PROJET DE MODERNISATION DE LA VOIE MERE DE CALAIS

COMPTE-RENDU DE LA REUNION RIVERAINS

SECTEUR DU TECHNICENTRE - 20 JANVIER 2021

Le cabinet acoustique GAMBA présente ensuite le programme acoustique proposé à ce stade sur le secteur (cf. cartes ci-dessous).

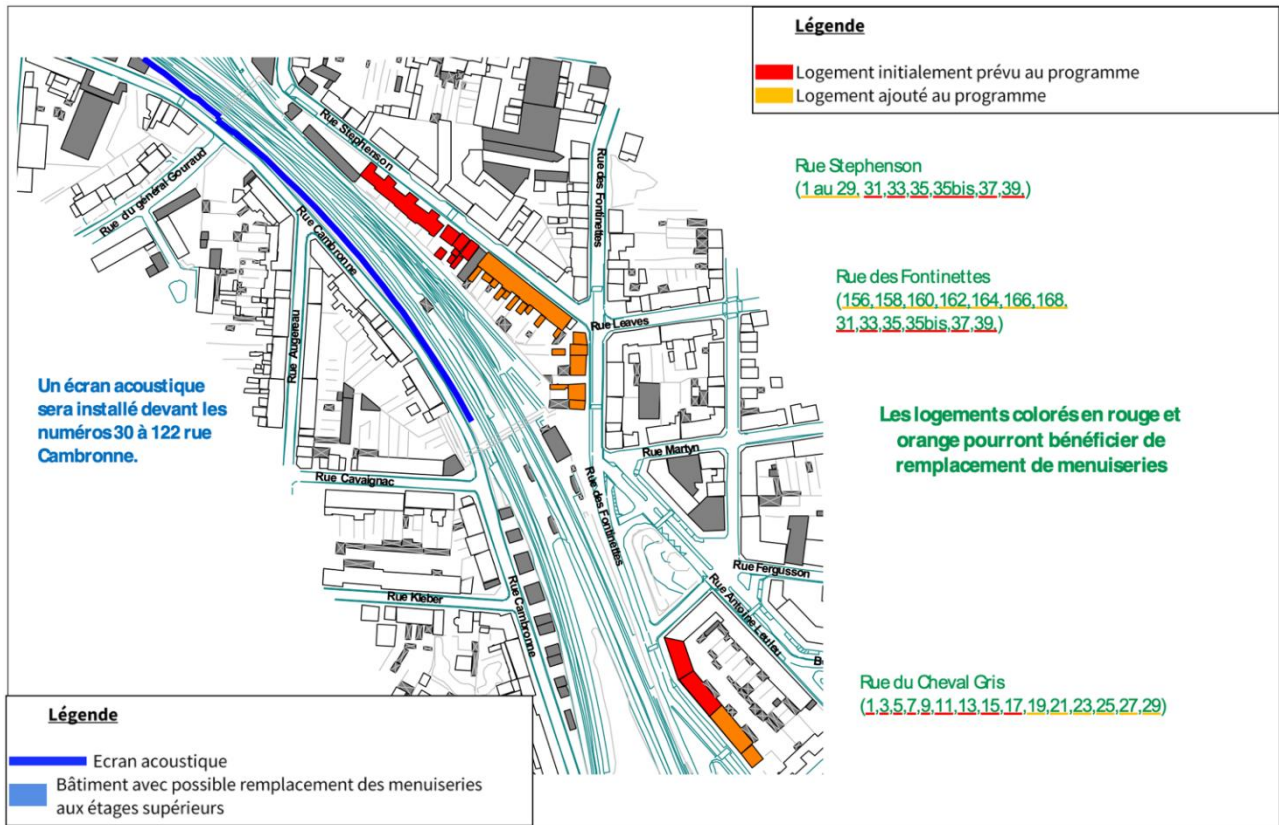
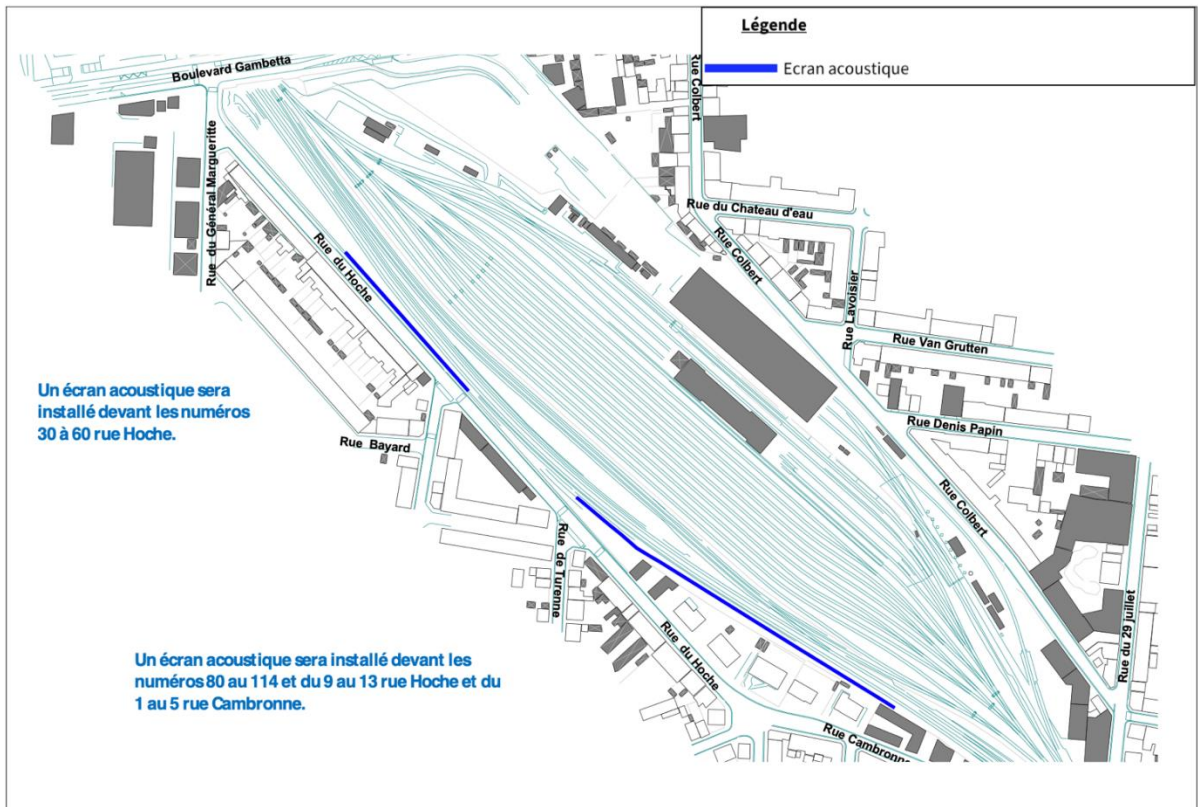
Un riverain demande si les solutions présentées sont définitives ou uniquement des propositions. Il explique que lui et ses voisins de la rue Cambronne sont aujourd'hui plutôt défavorables au mur rue Cambronne.

Une habitante de la rue Cambronne explique habiter très près du rail et s'inquiète de l'impact du mur en termes de luminosité pour les maisons.

Une habitante rue Cambronne s'inquiète de l'empiètement du mur sur son terrain et demande des précisions à ce sujet à SNCF Réseau.

Une participante demande s'il serait possible de couvrir avec une sorte de hangar les activités de maintenance sur le technicentre. La maintenance génère aussi beaucoup de bruit, autant que le passage du train. Elle demande également la hauteur prévisionnelle pour les murs.

Un participant demande si les murs prévus protègent les étages sur le secteur.

Une habitante de la rue Cambronne, explique que la rue est très étroite devant chez elle et demande si la pose d'un mur ne va pas faire échos quand les voitures vont passer.

SNCF Réseau répond qu'il s'agit bien de propositions, qui doivent aujourd'hui faire l'objet d'échanges avec les participants. C'est tout l'objet de cette réunion.

SNCF Réseau répond qu'il peut en effet être nécessaire d'occuper du foncier pour construire le mur pendant la phase travaux. SNCF Réseau précise que dans le cas précis de cette riveraine, il ne devrait pas être nécessaire d'empiéter sur le foncier.

SNCF Réseau répond que les murs prévus sur le secteur auront une hauteur de 2,5 mètres à partir du rail. Il ajoute que la solution de hangar serait liée au technicentre mais qu'il pense qu'elle aurait peu d'impact en termes de réduction des nuisances. Il explique pouvoir faire remonter ces questionnements au technicentre qui fait déjà beaucoup d'efforts pour réduire l'impact des activités sur les riverains.

SNCF Réseau répond que sur ce secteur du technicentre, la hauteur de mur suffit à protéger efficacement les étages et ne nécessitent donc pas des travaux de remplacement de menuiseries.

SNCF Réseau explique que les murs absorbent le bruit de chaque côté et qu'ils ne provoqueront donc pas de nuisances supplémentaires de ce point de vue.
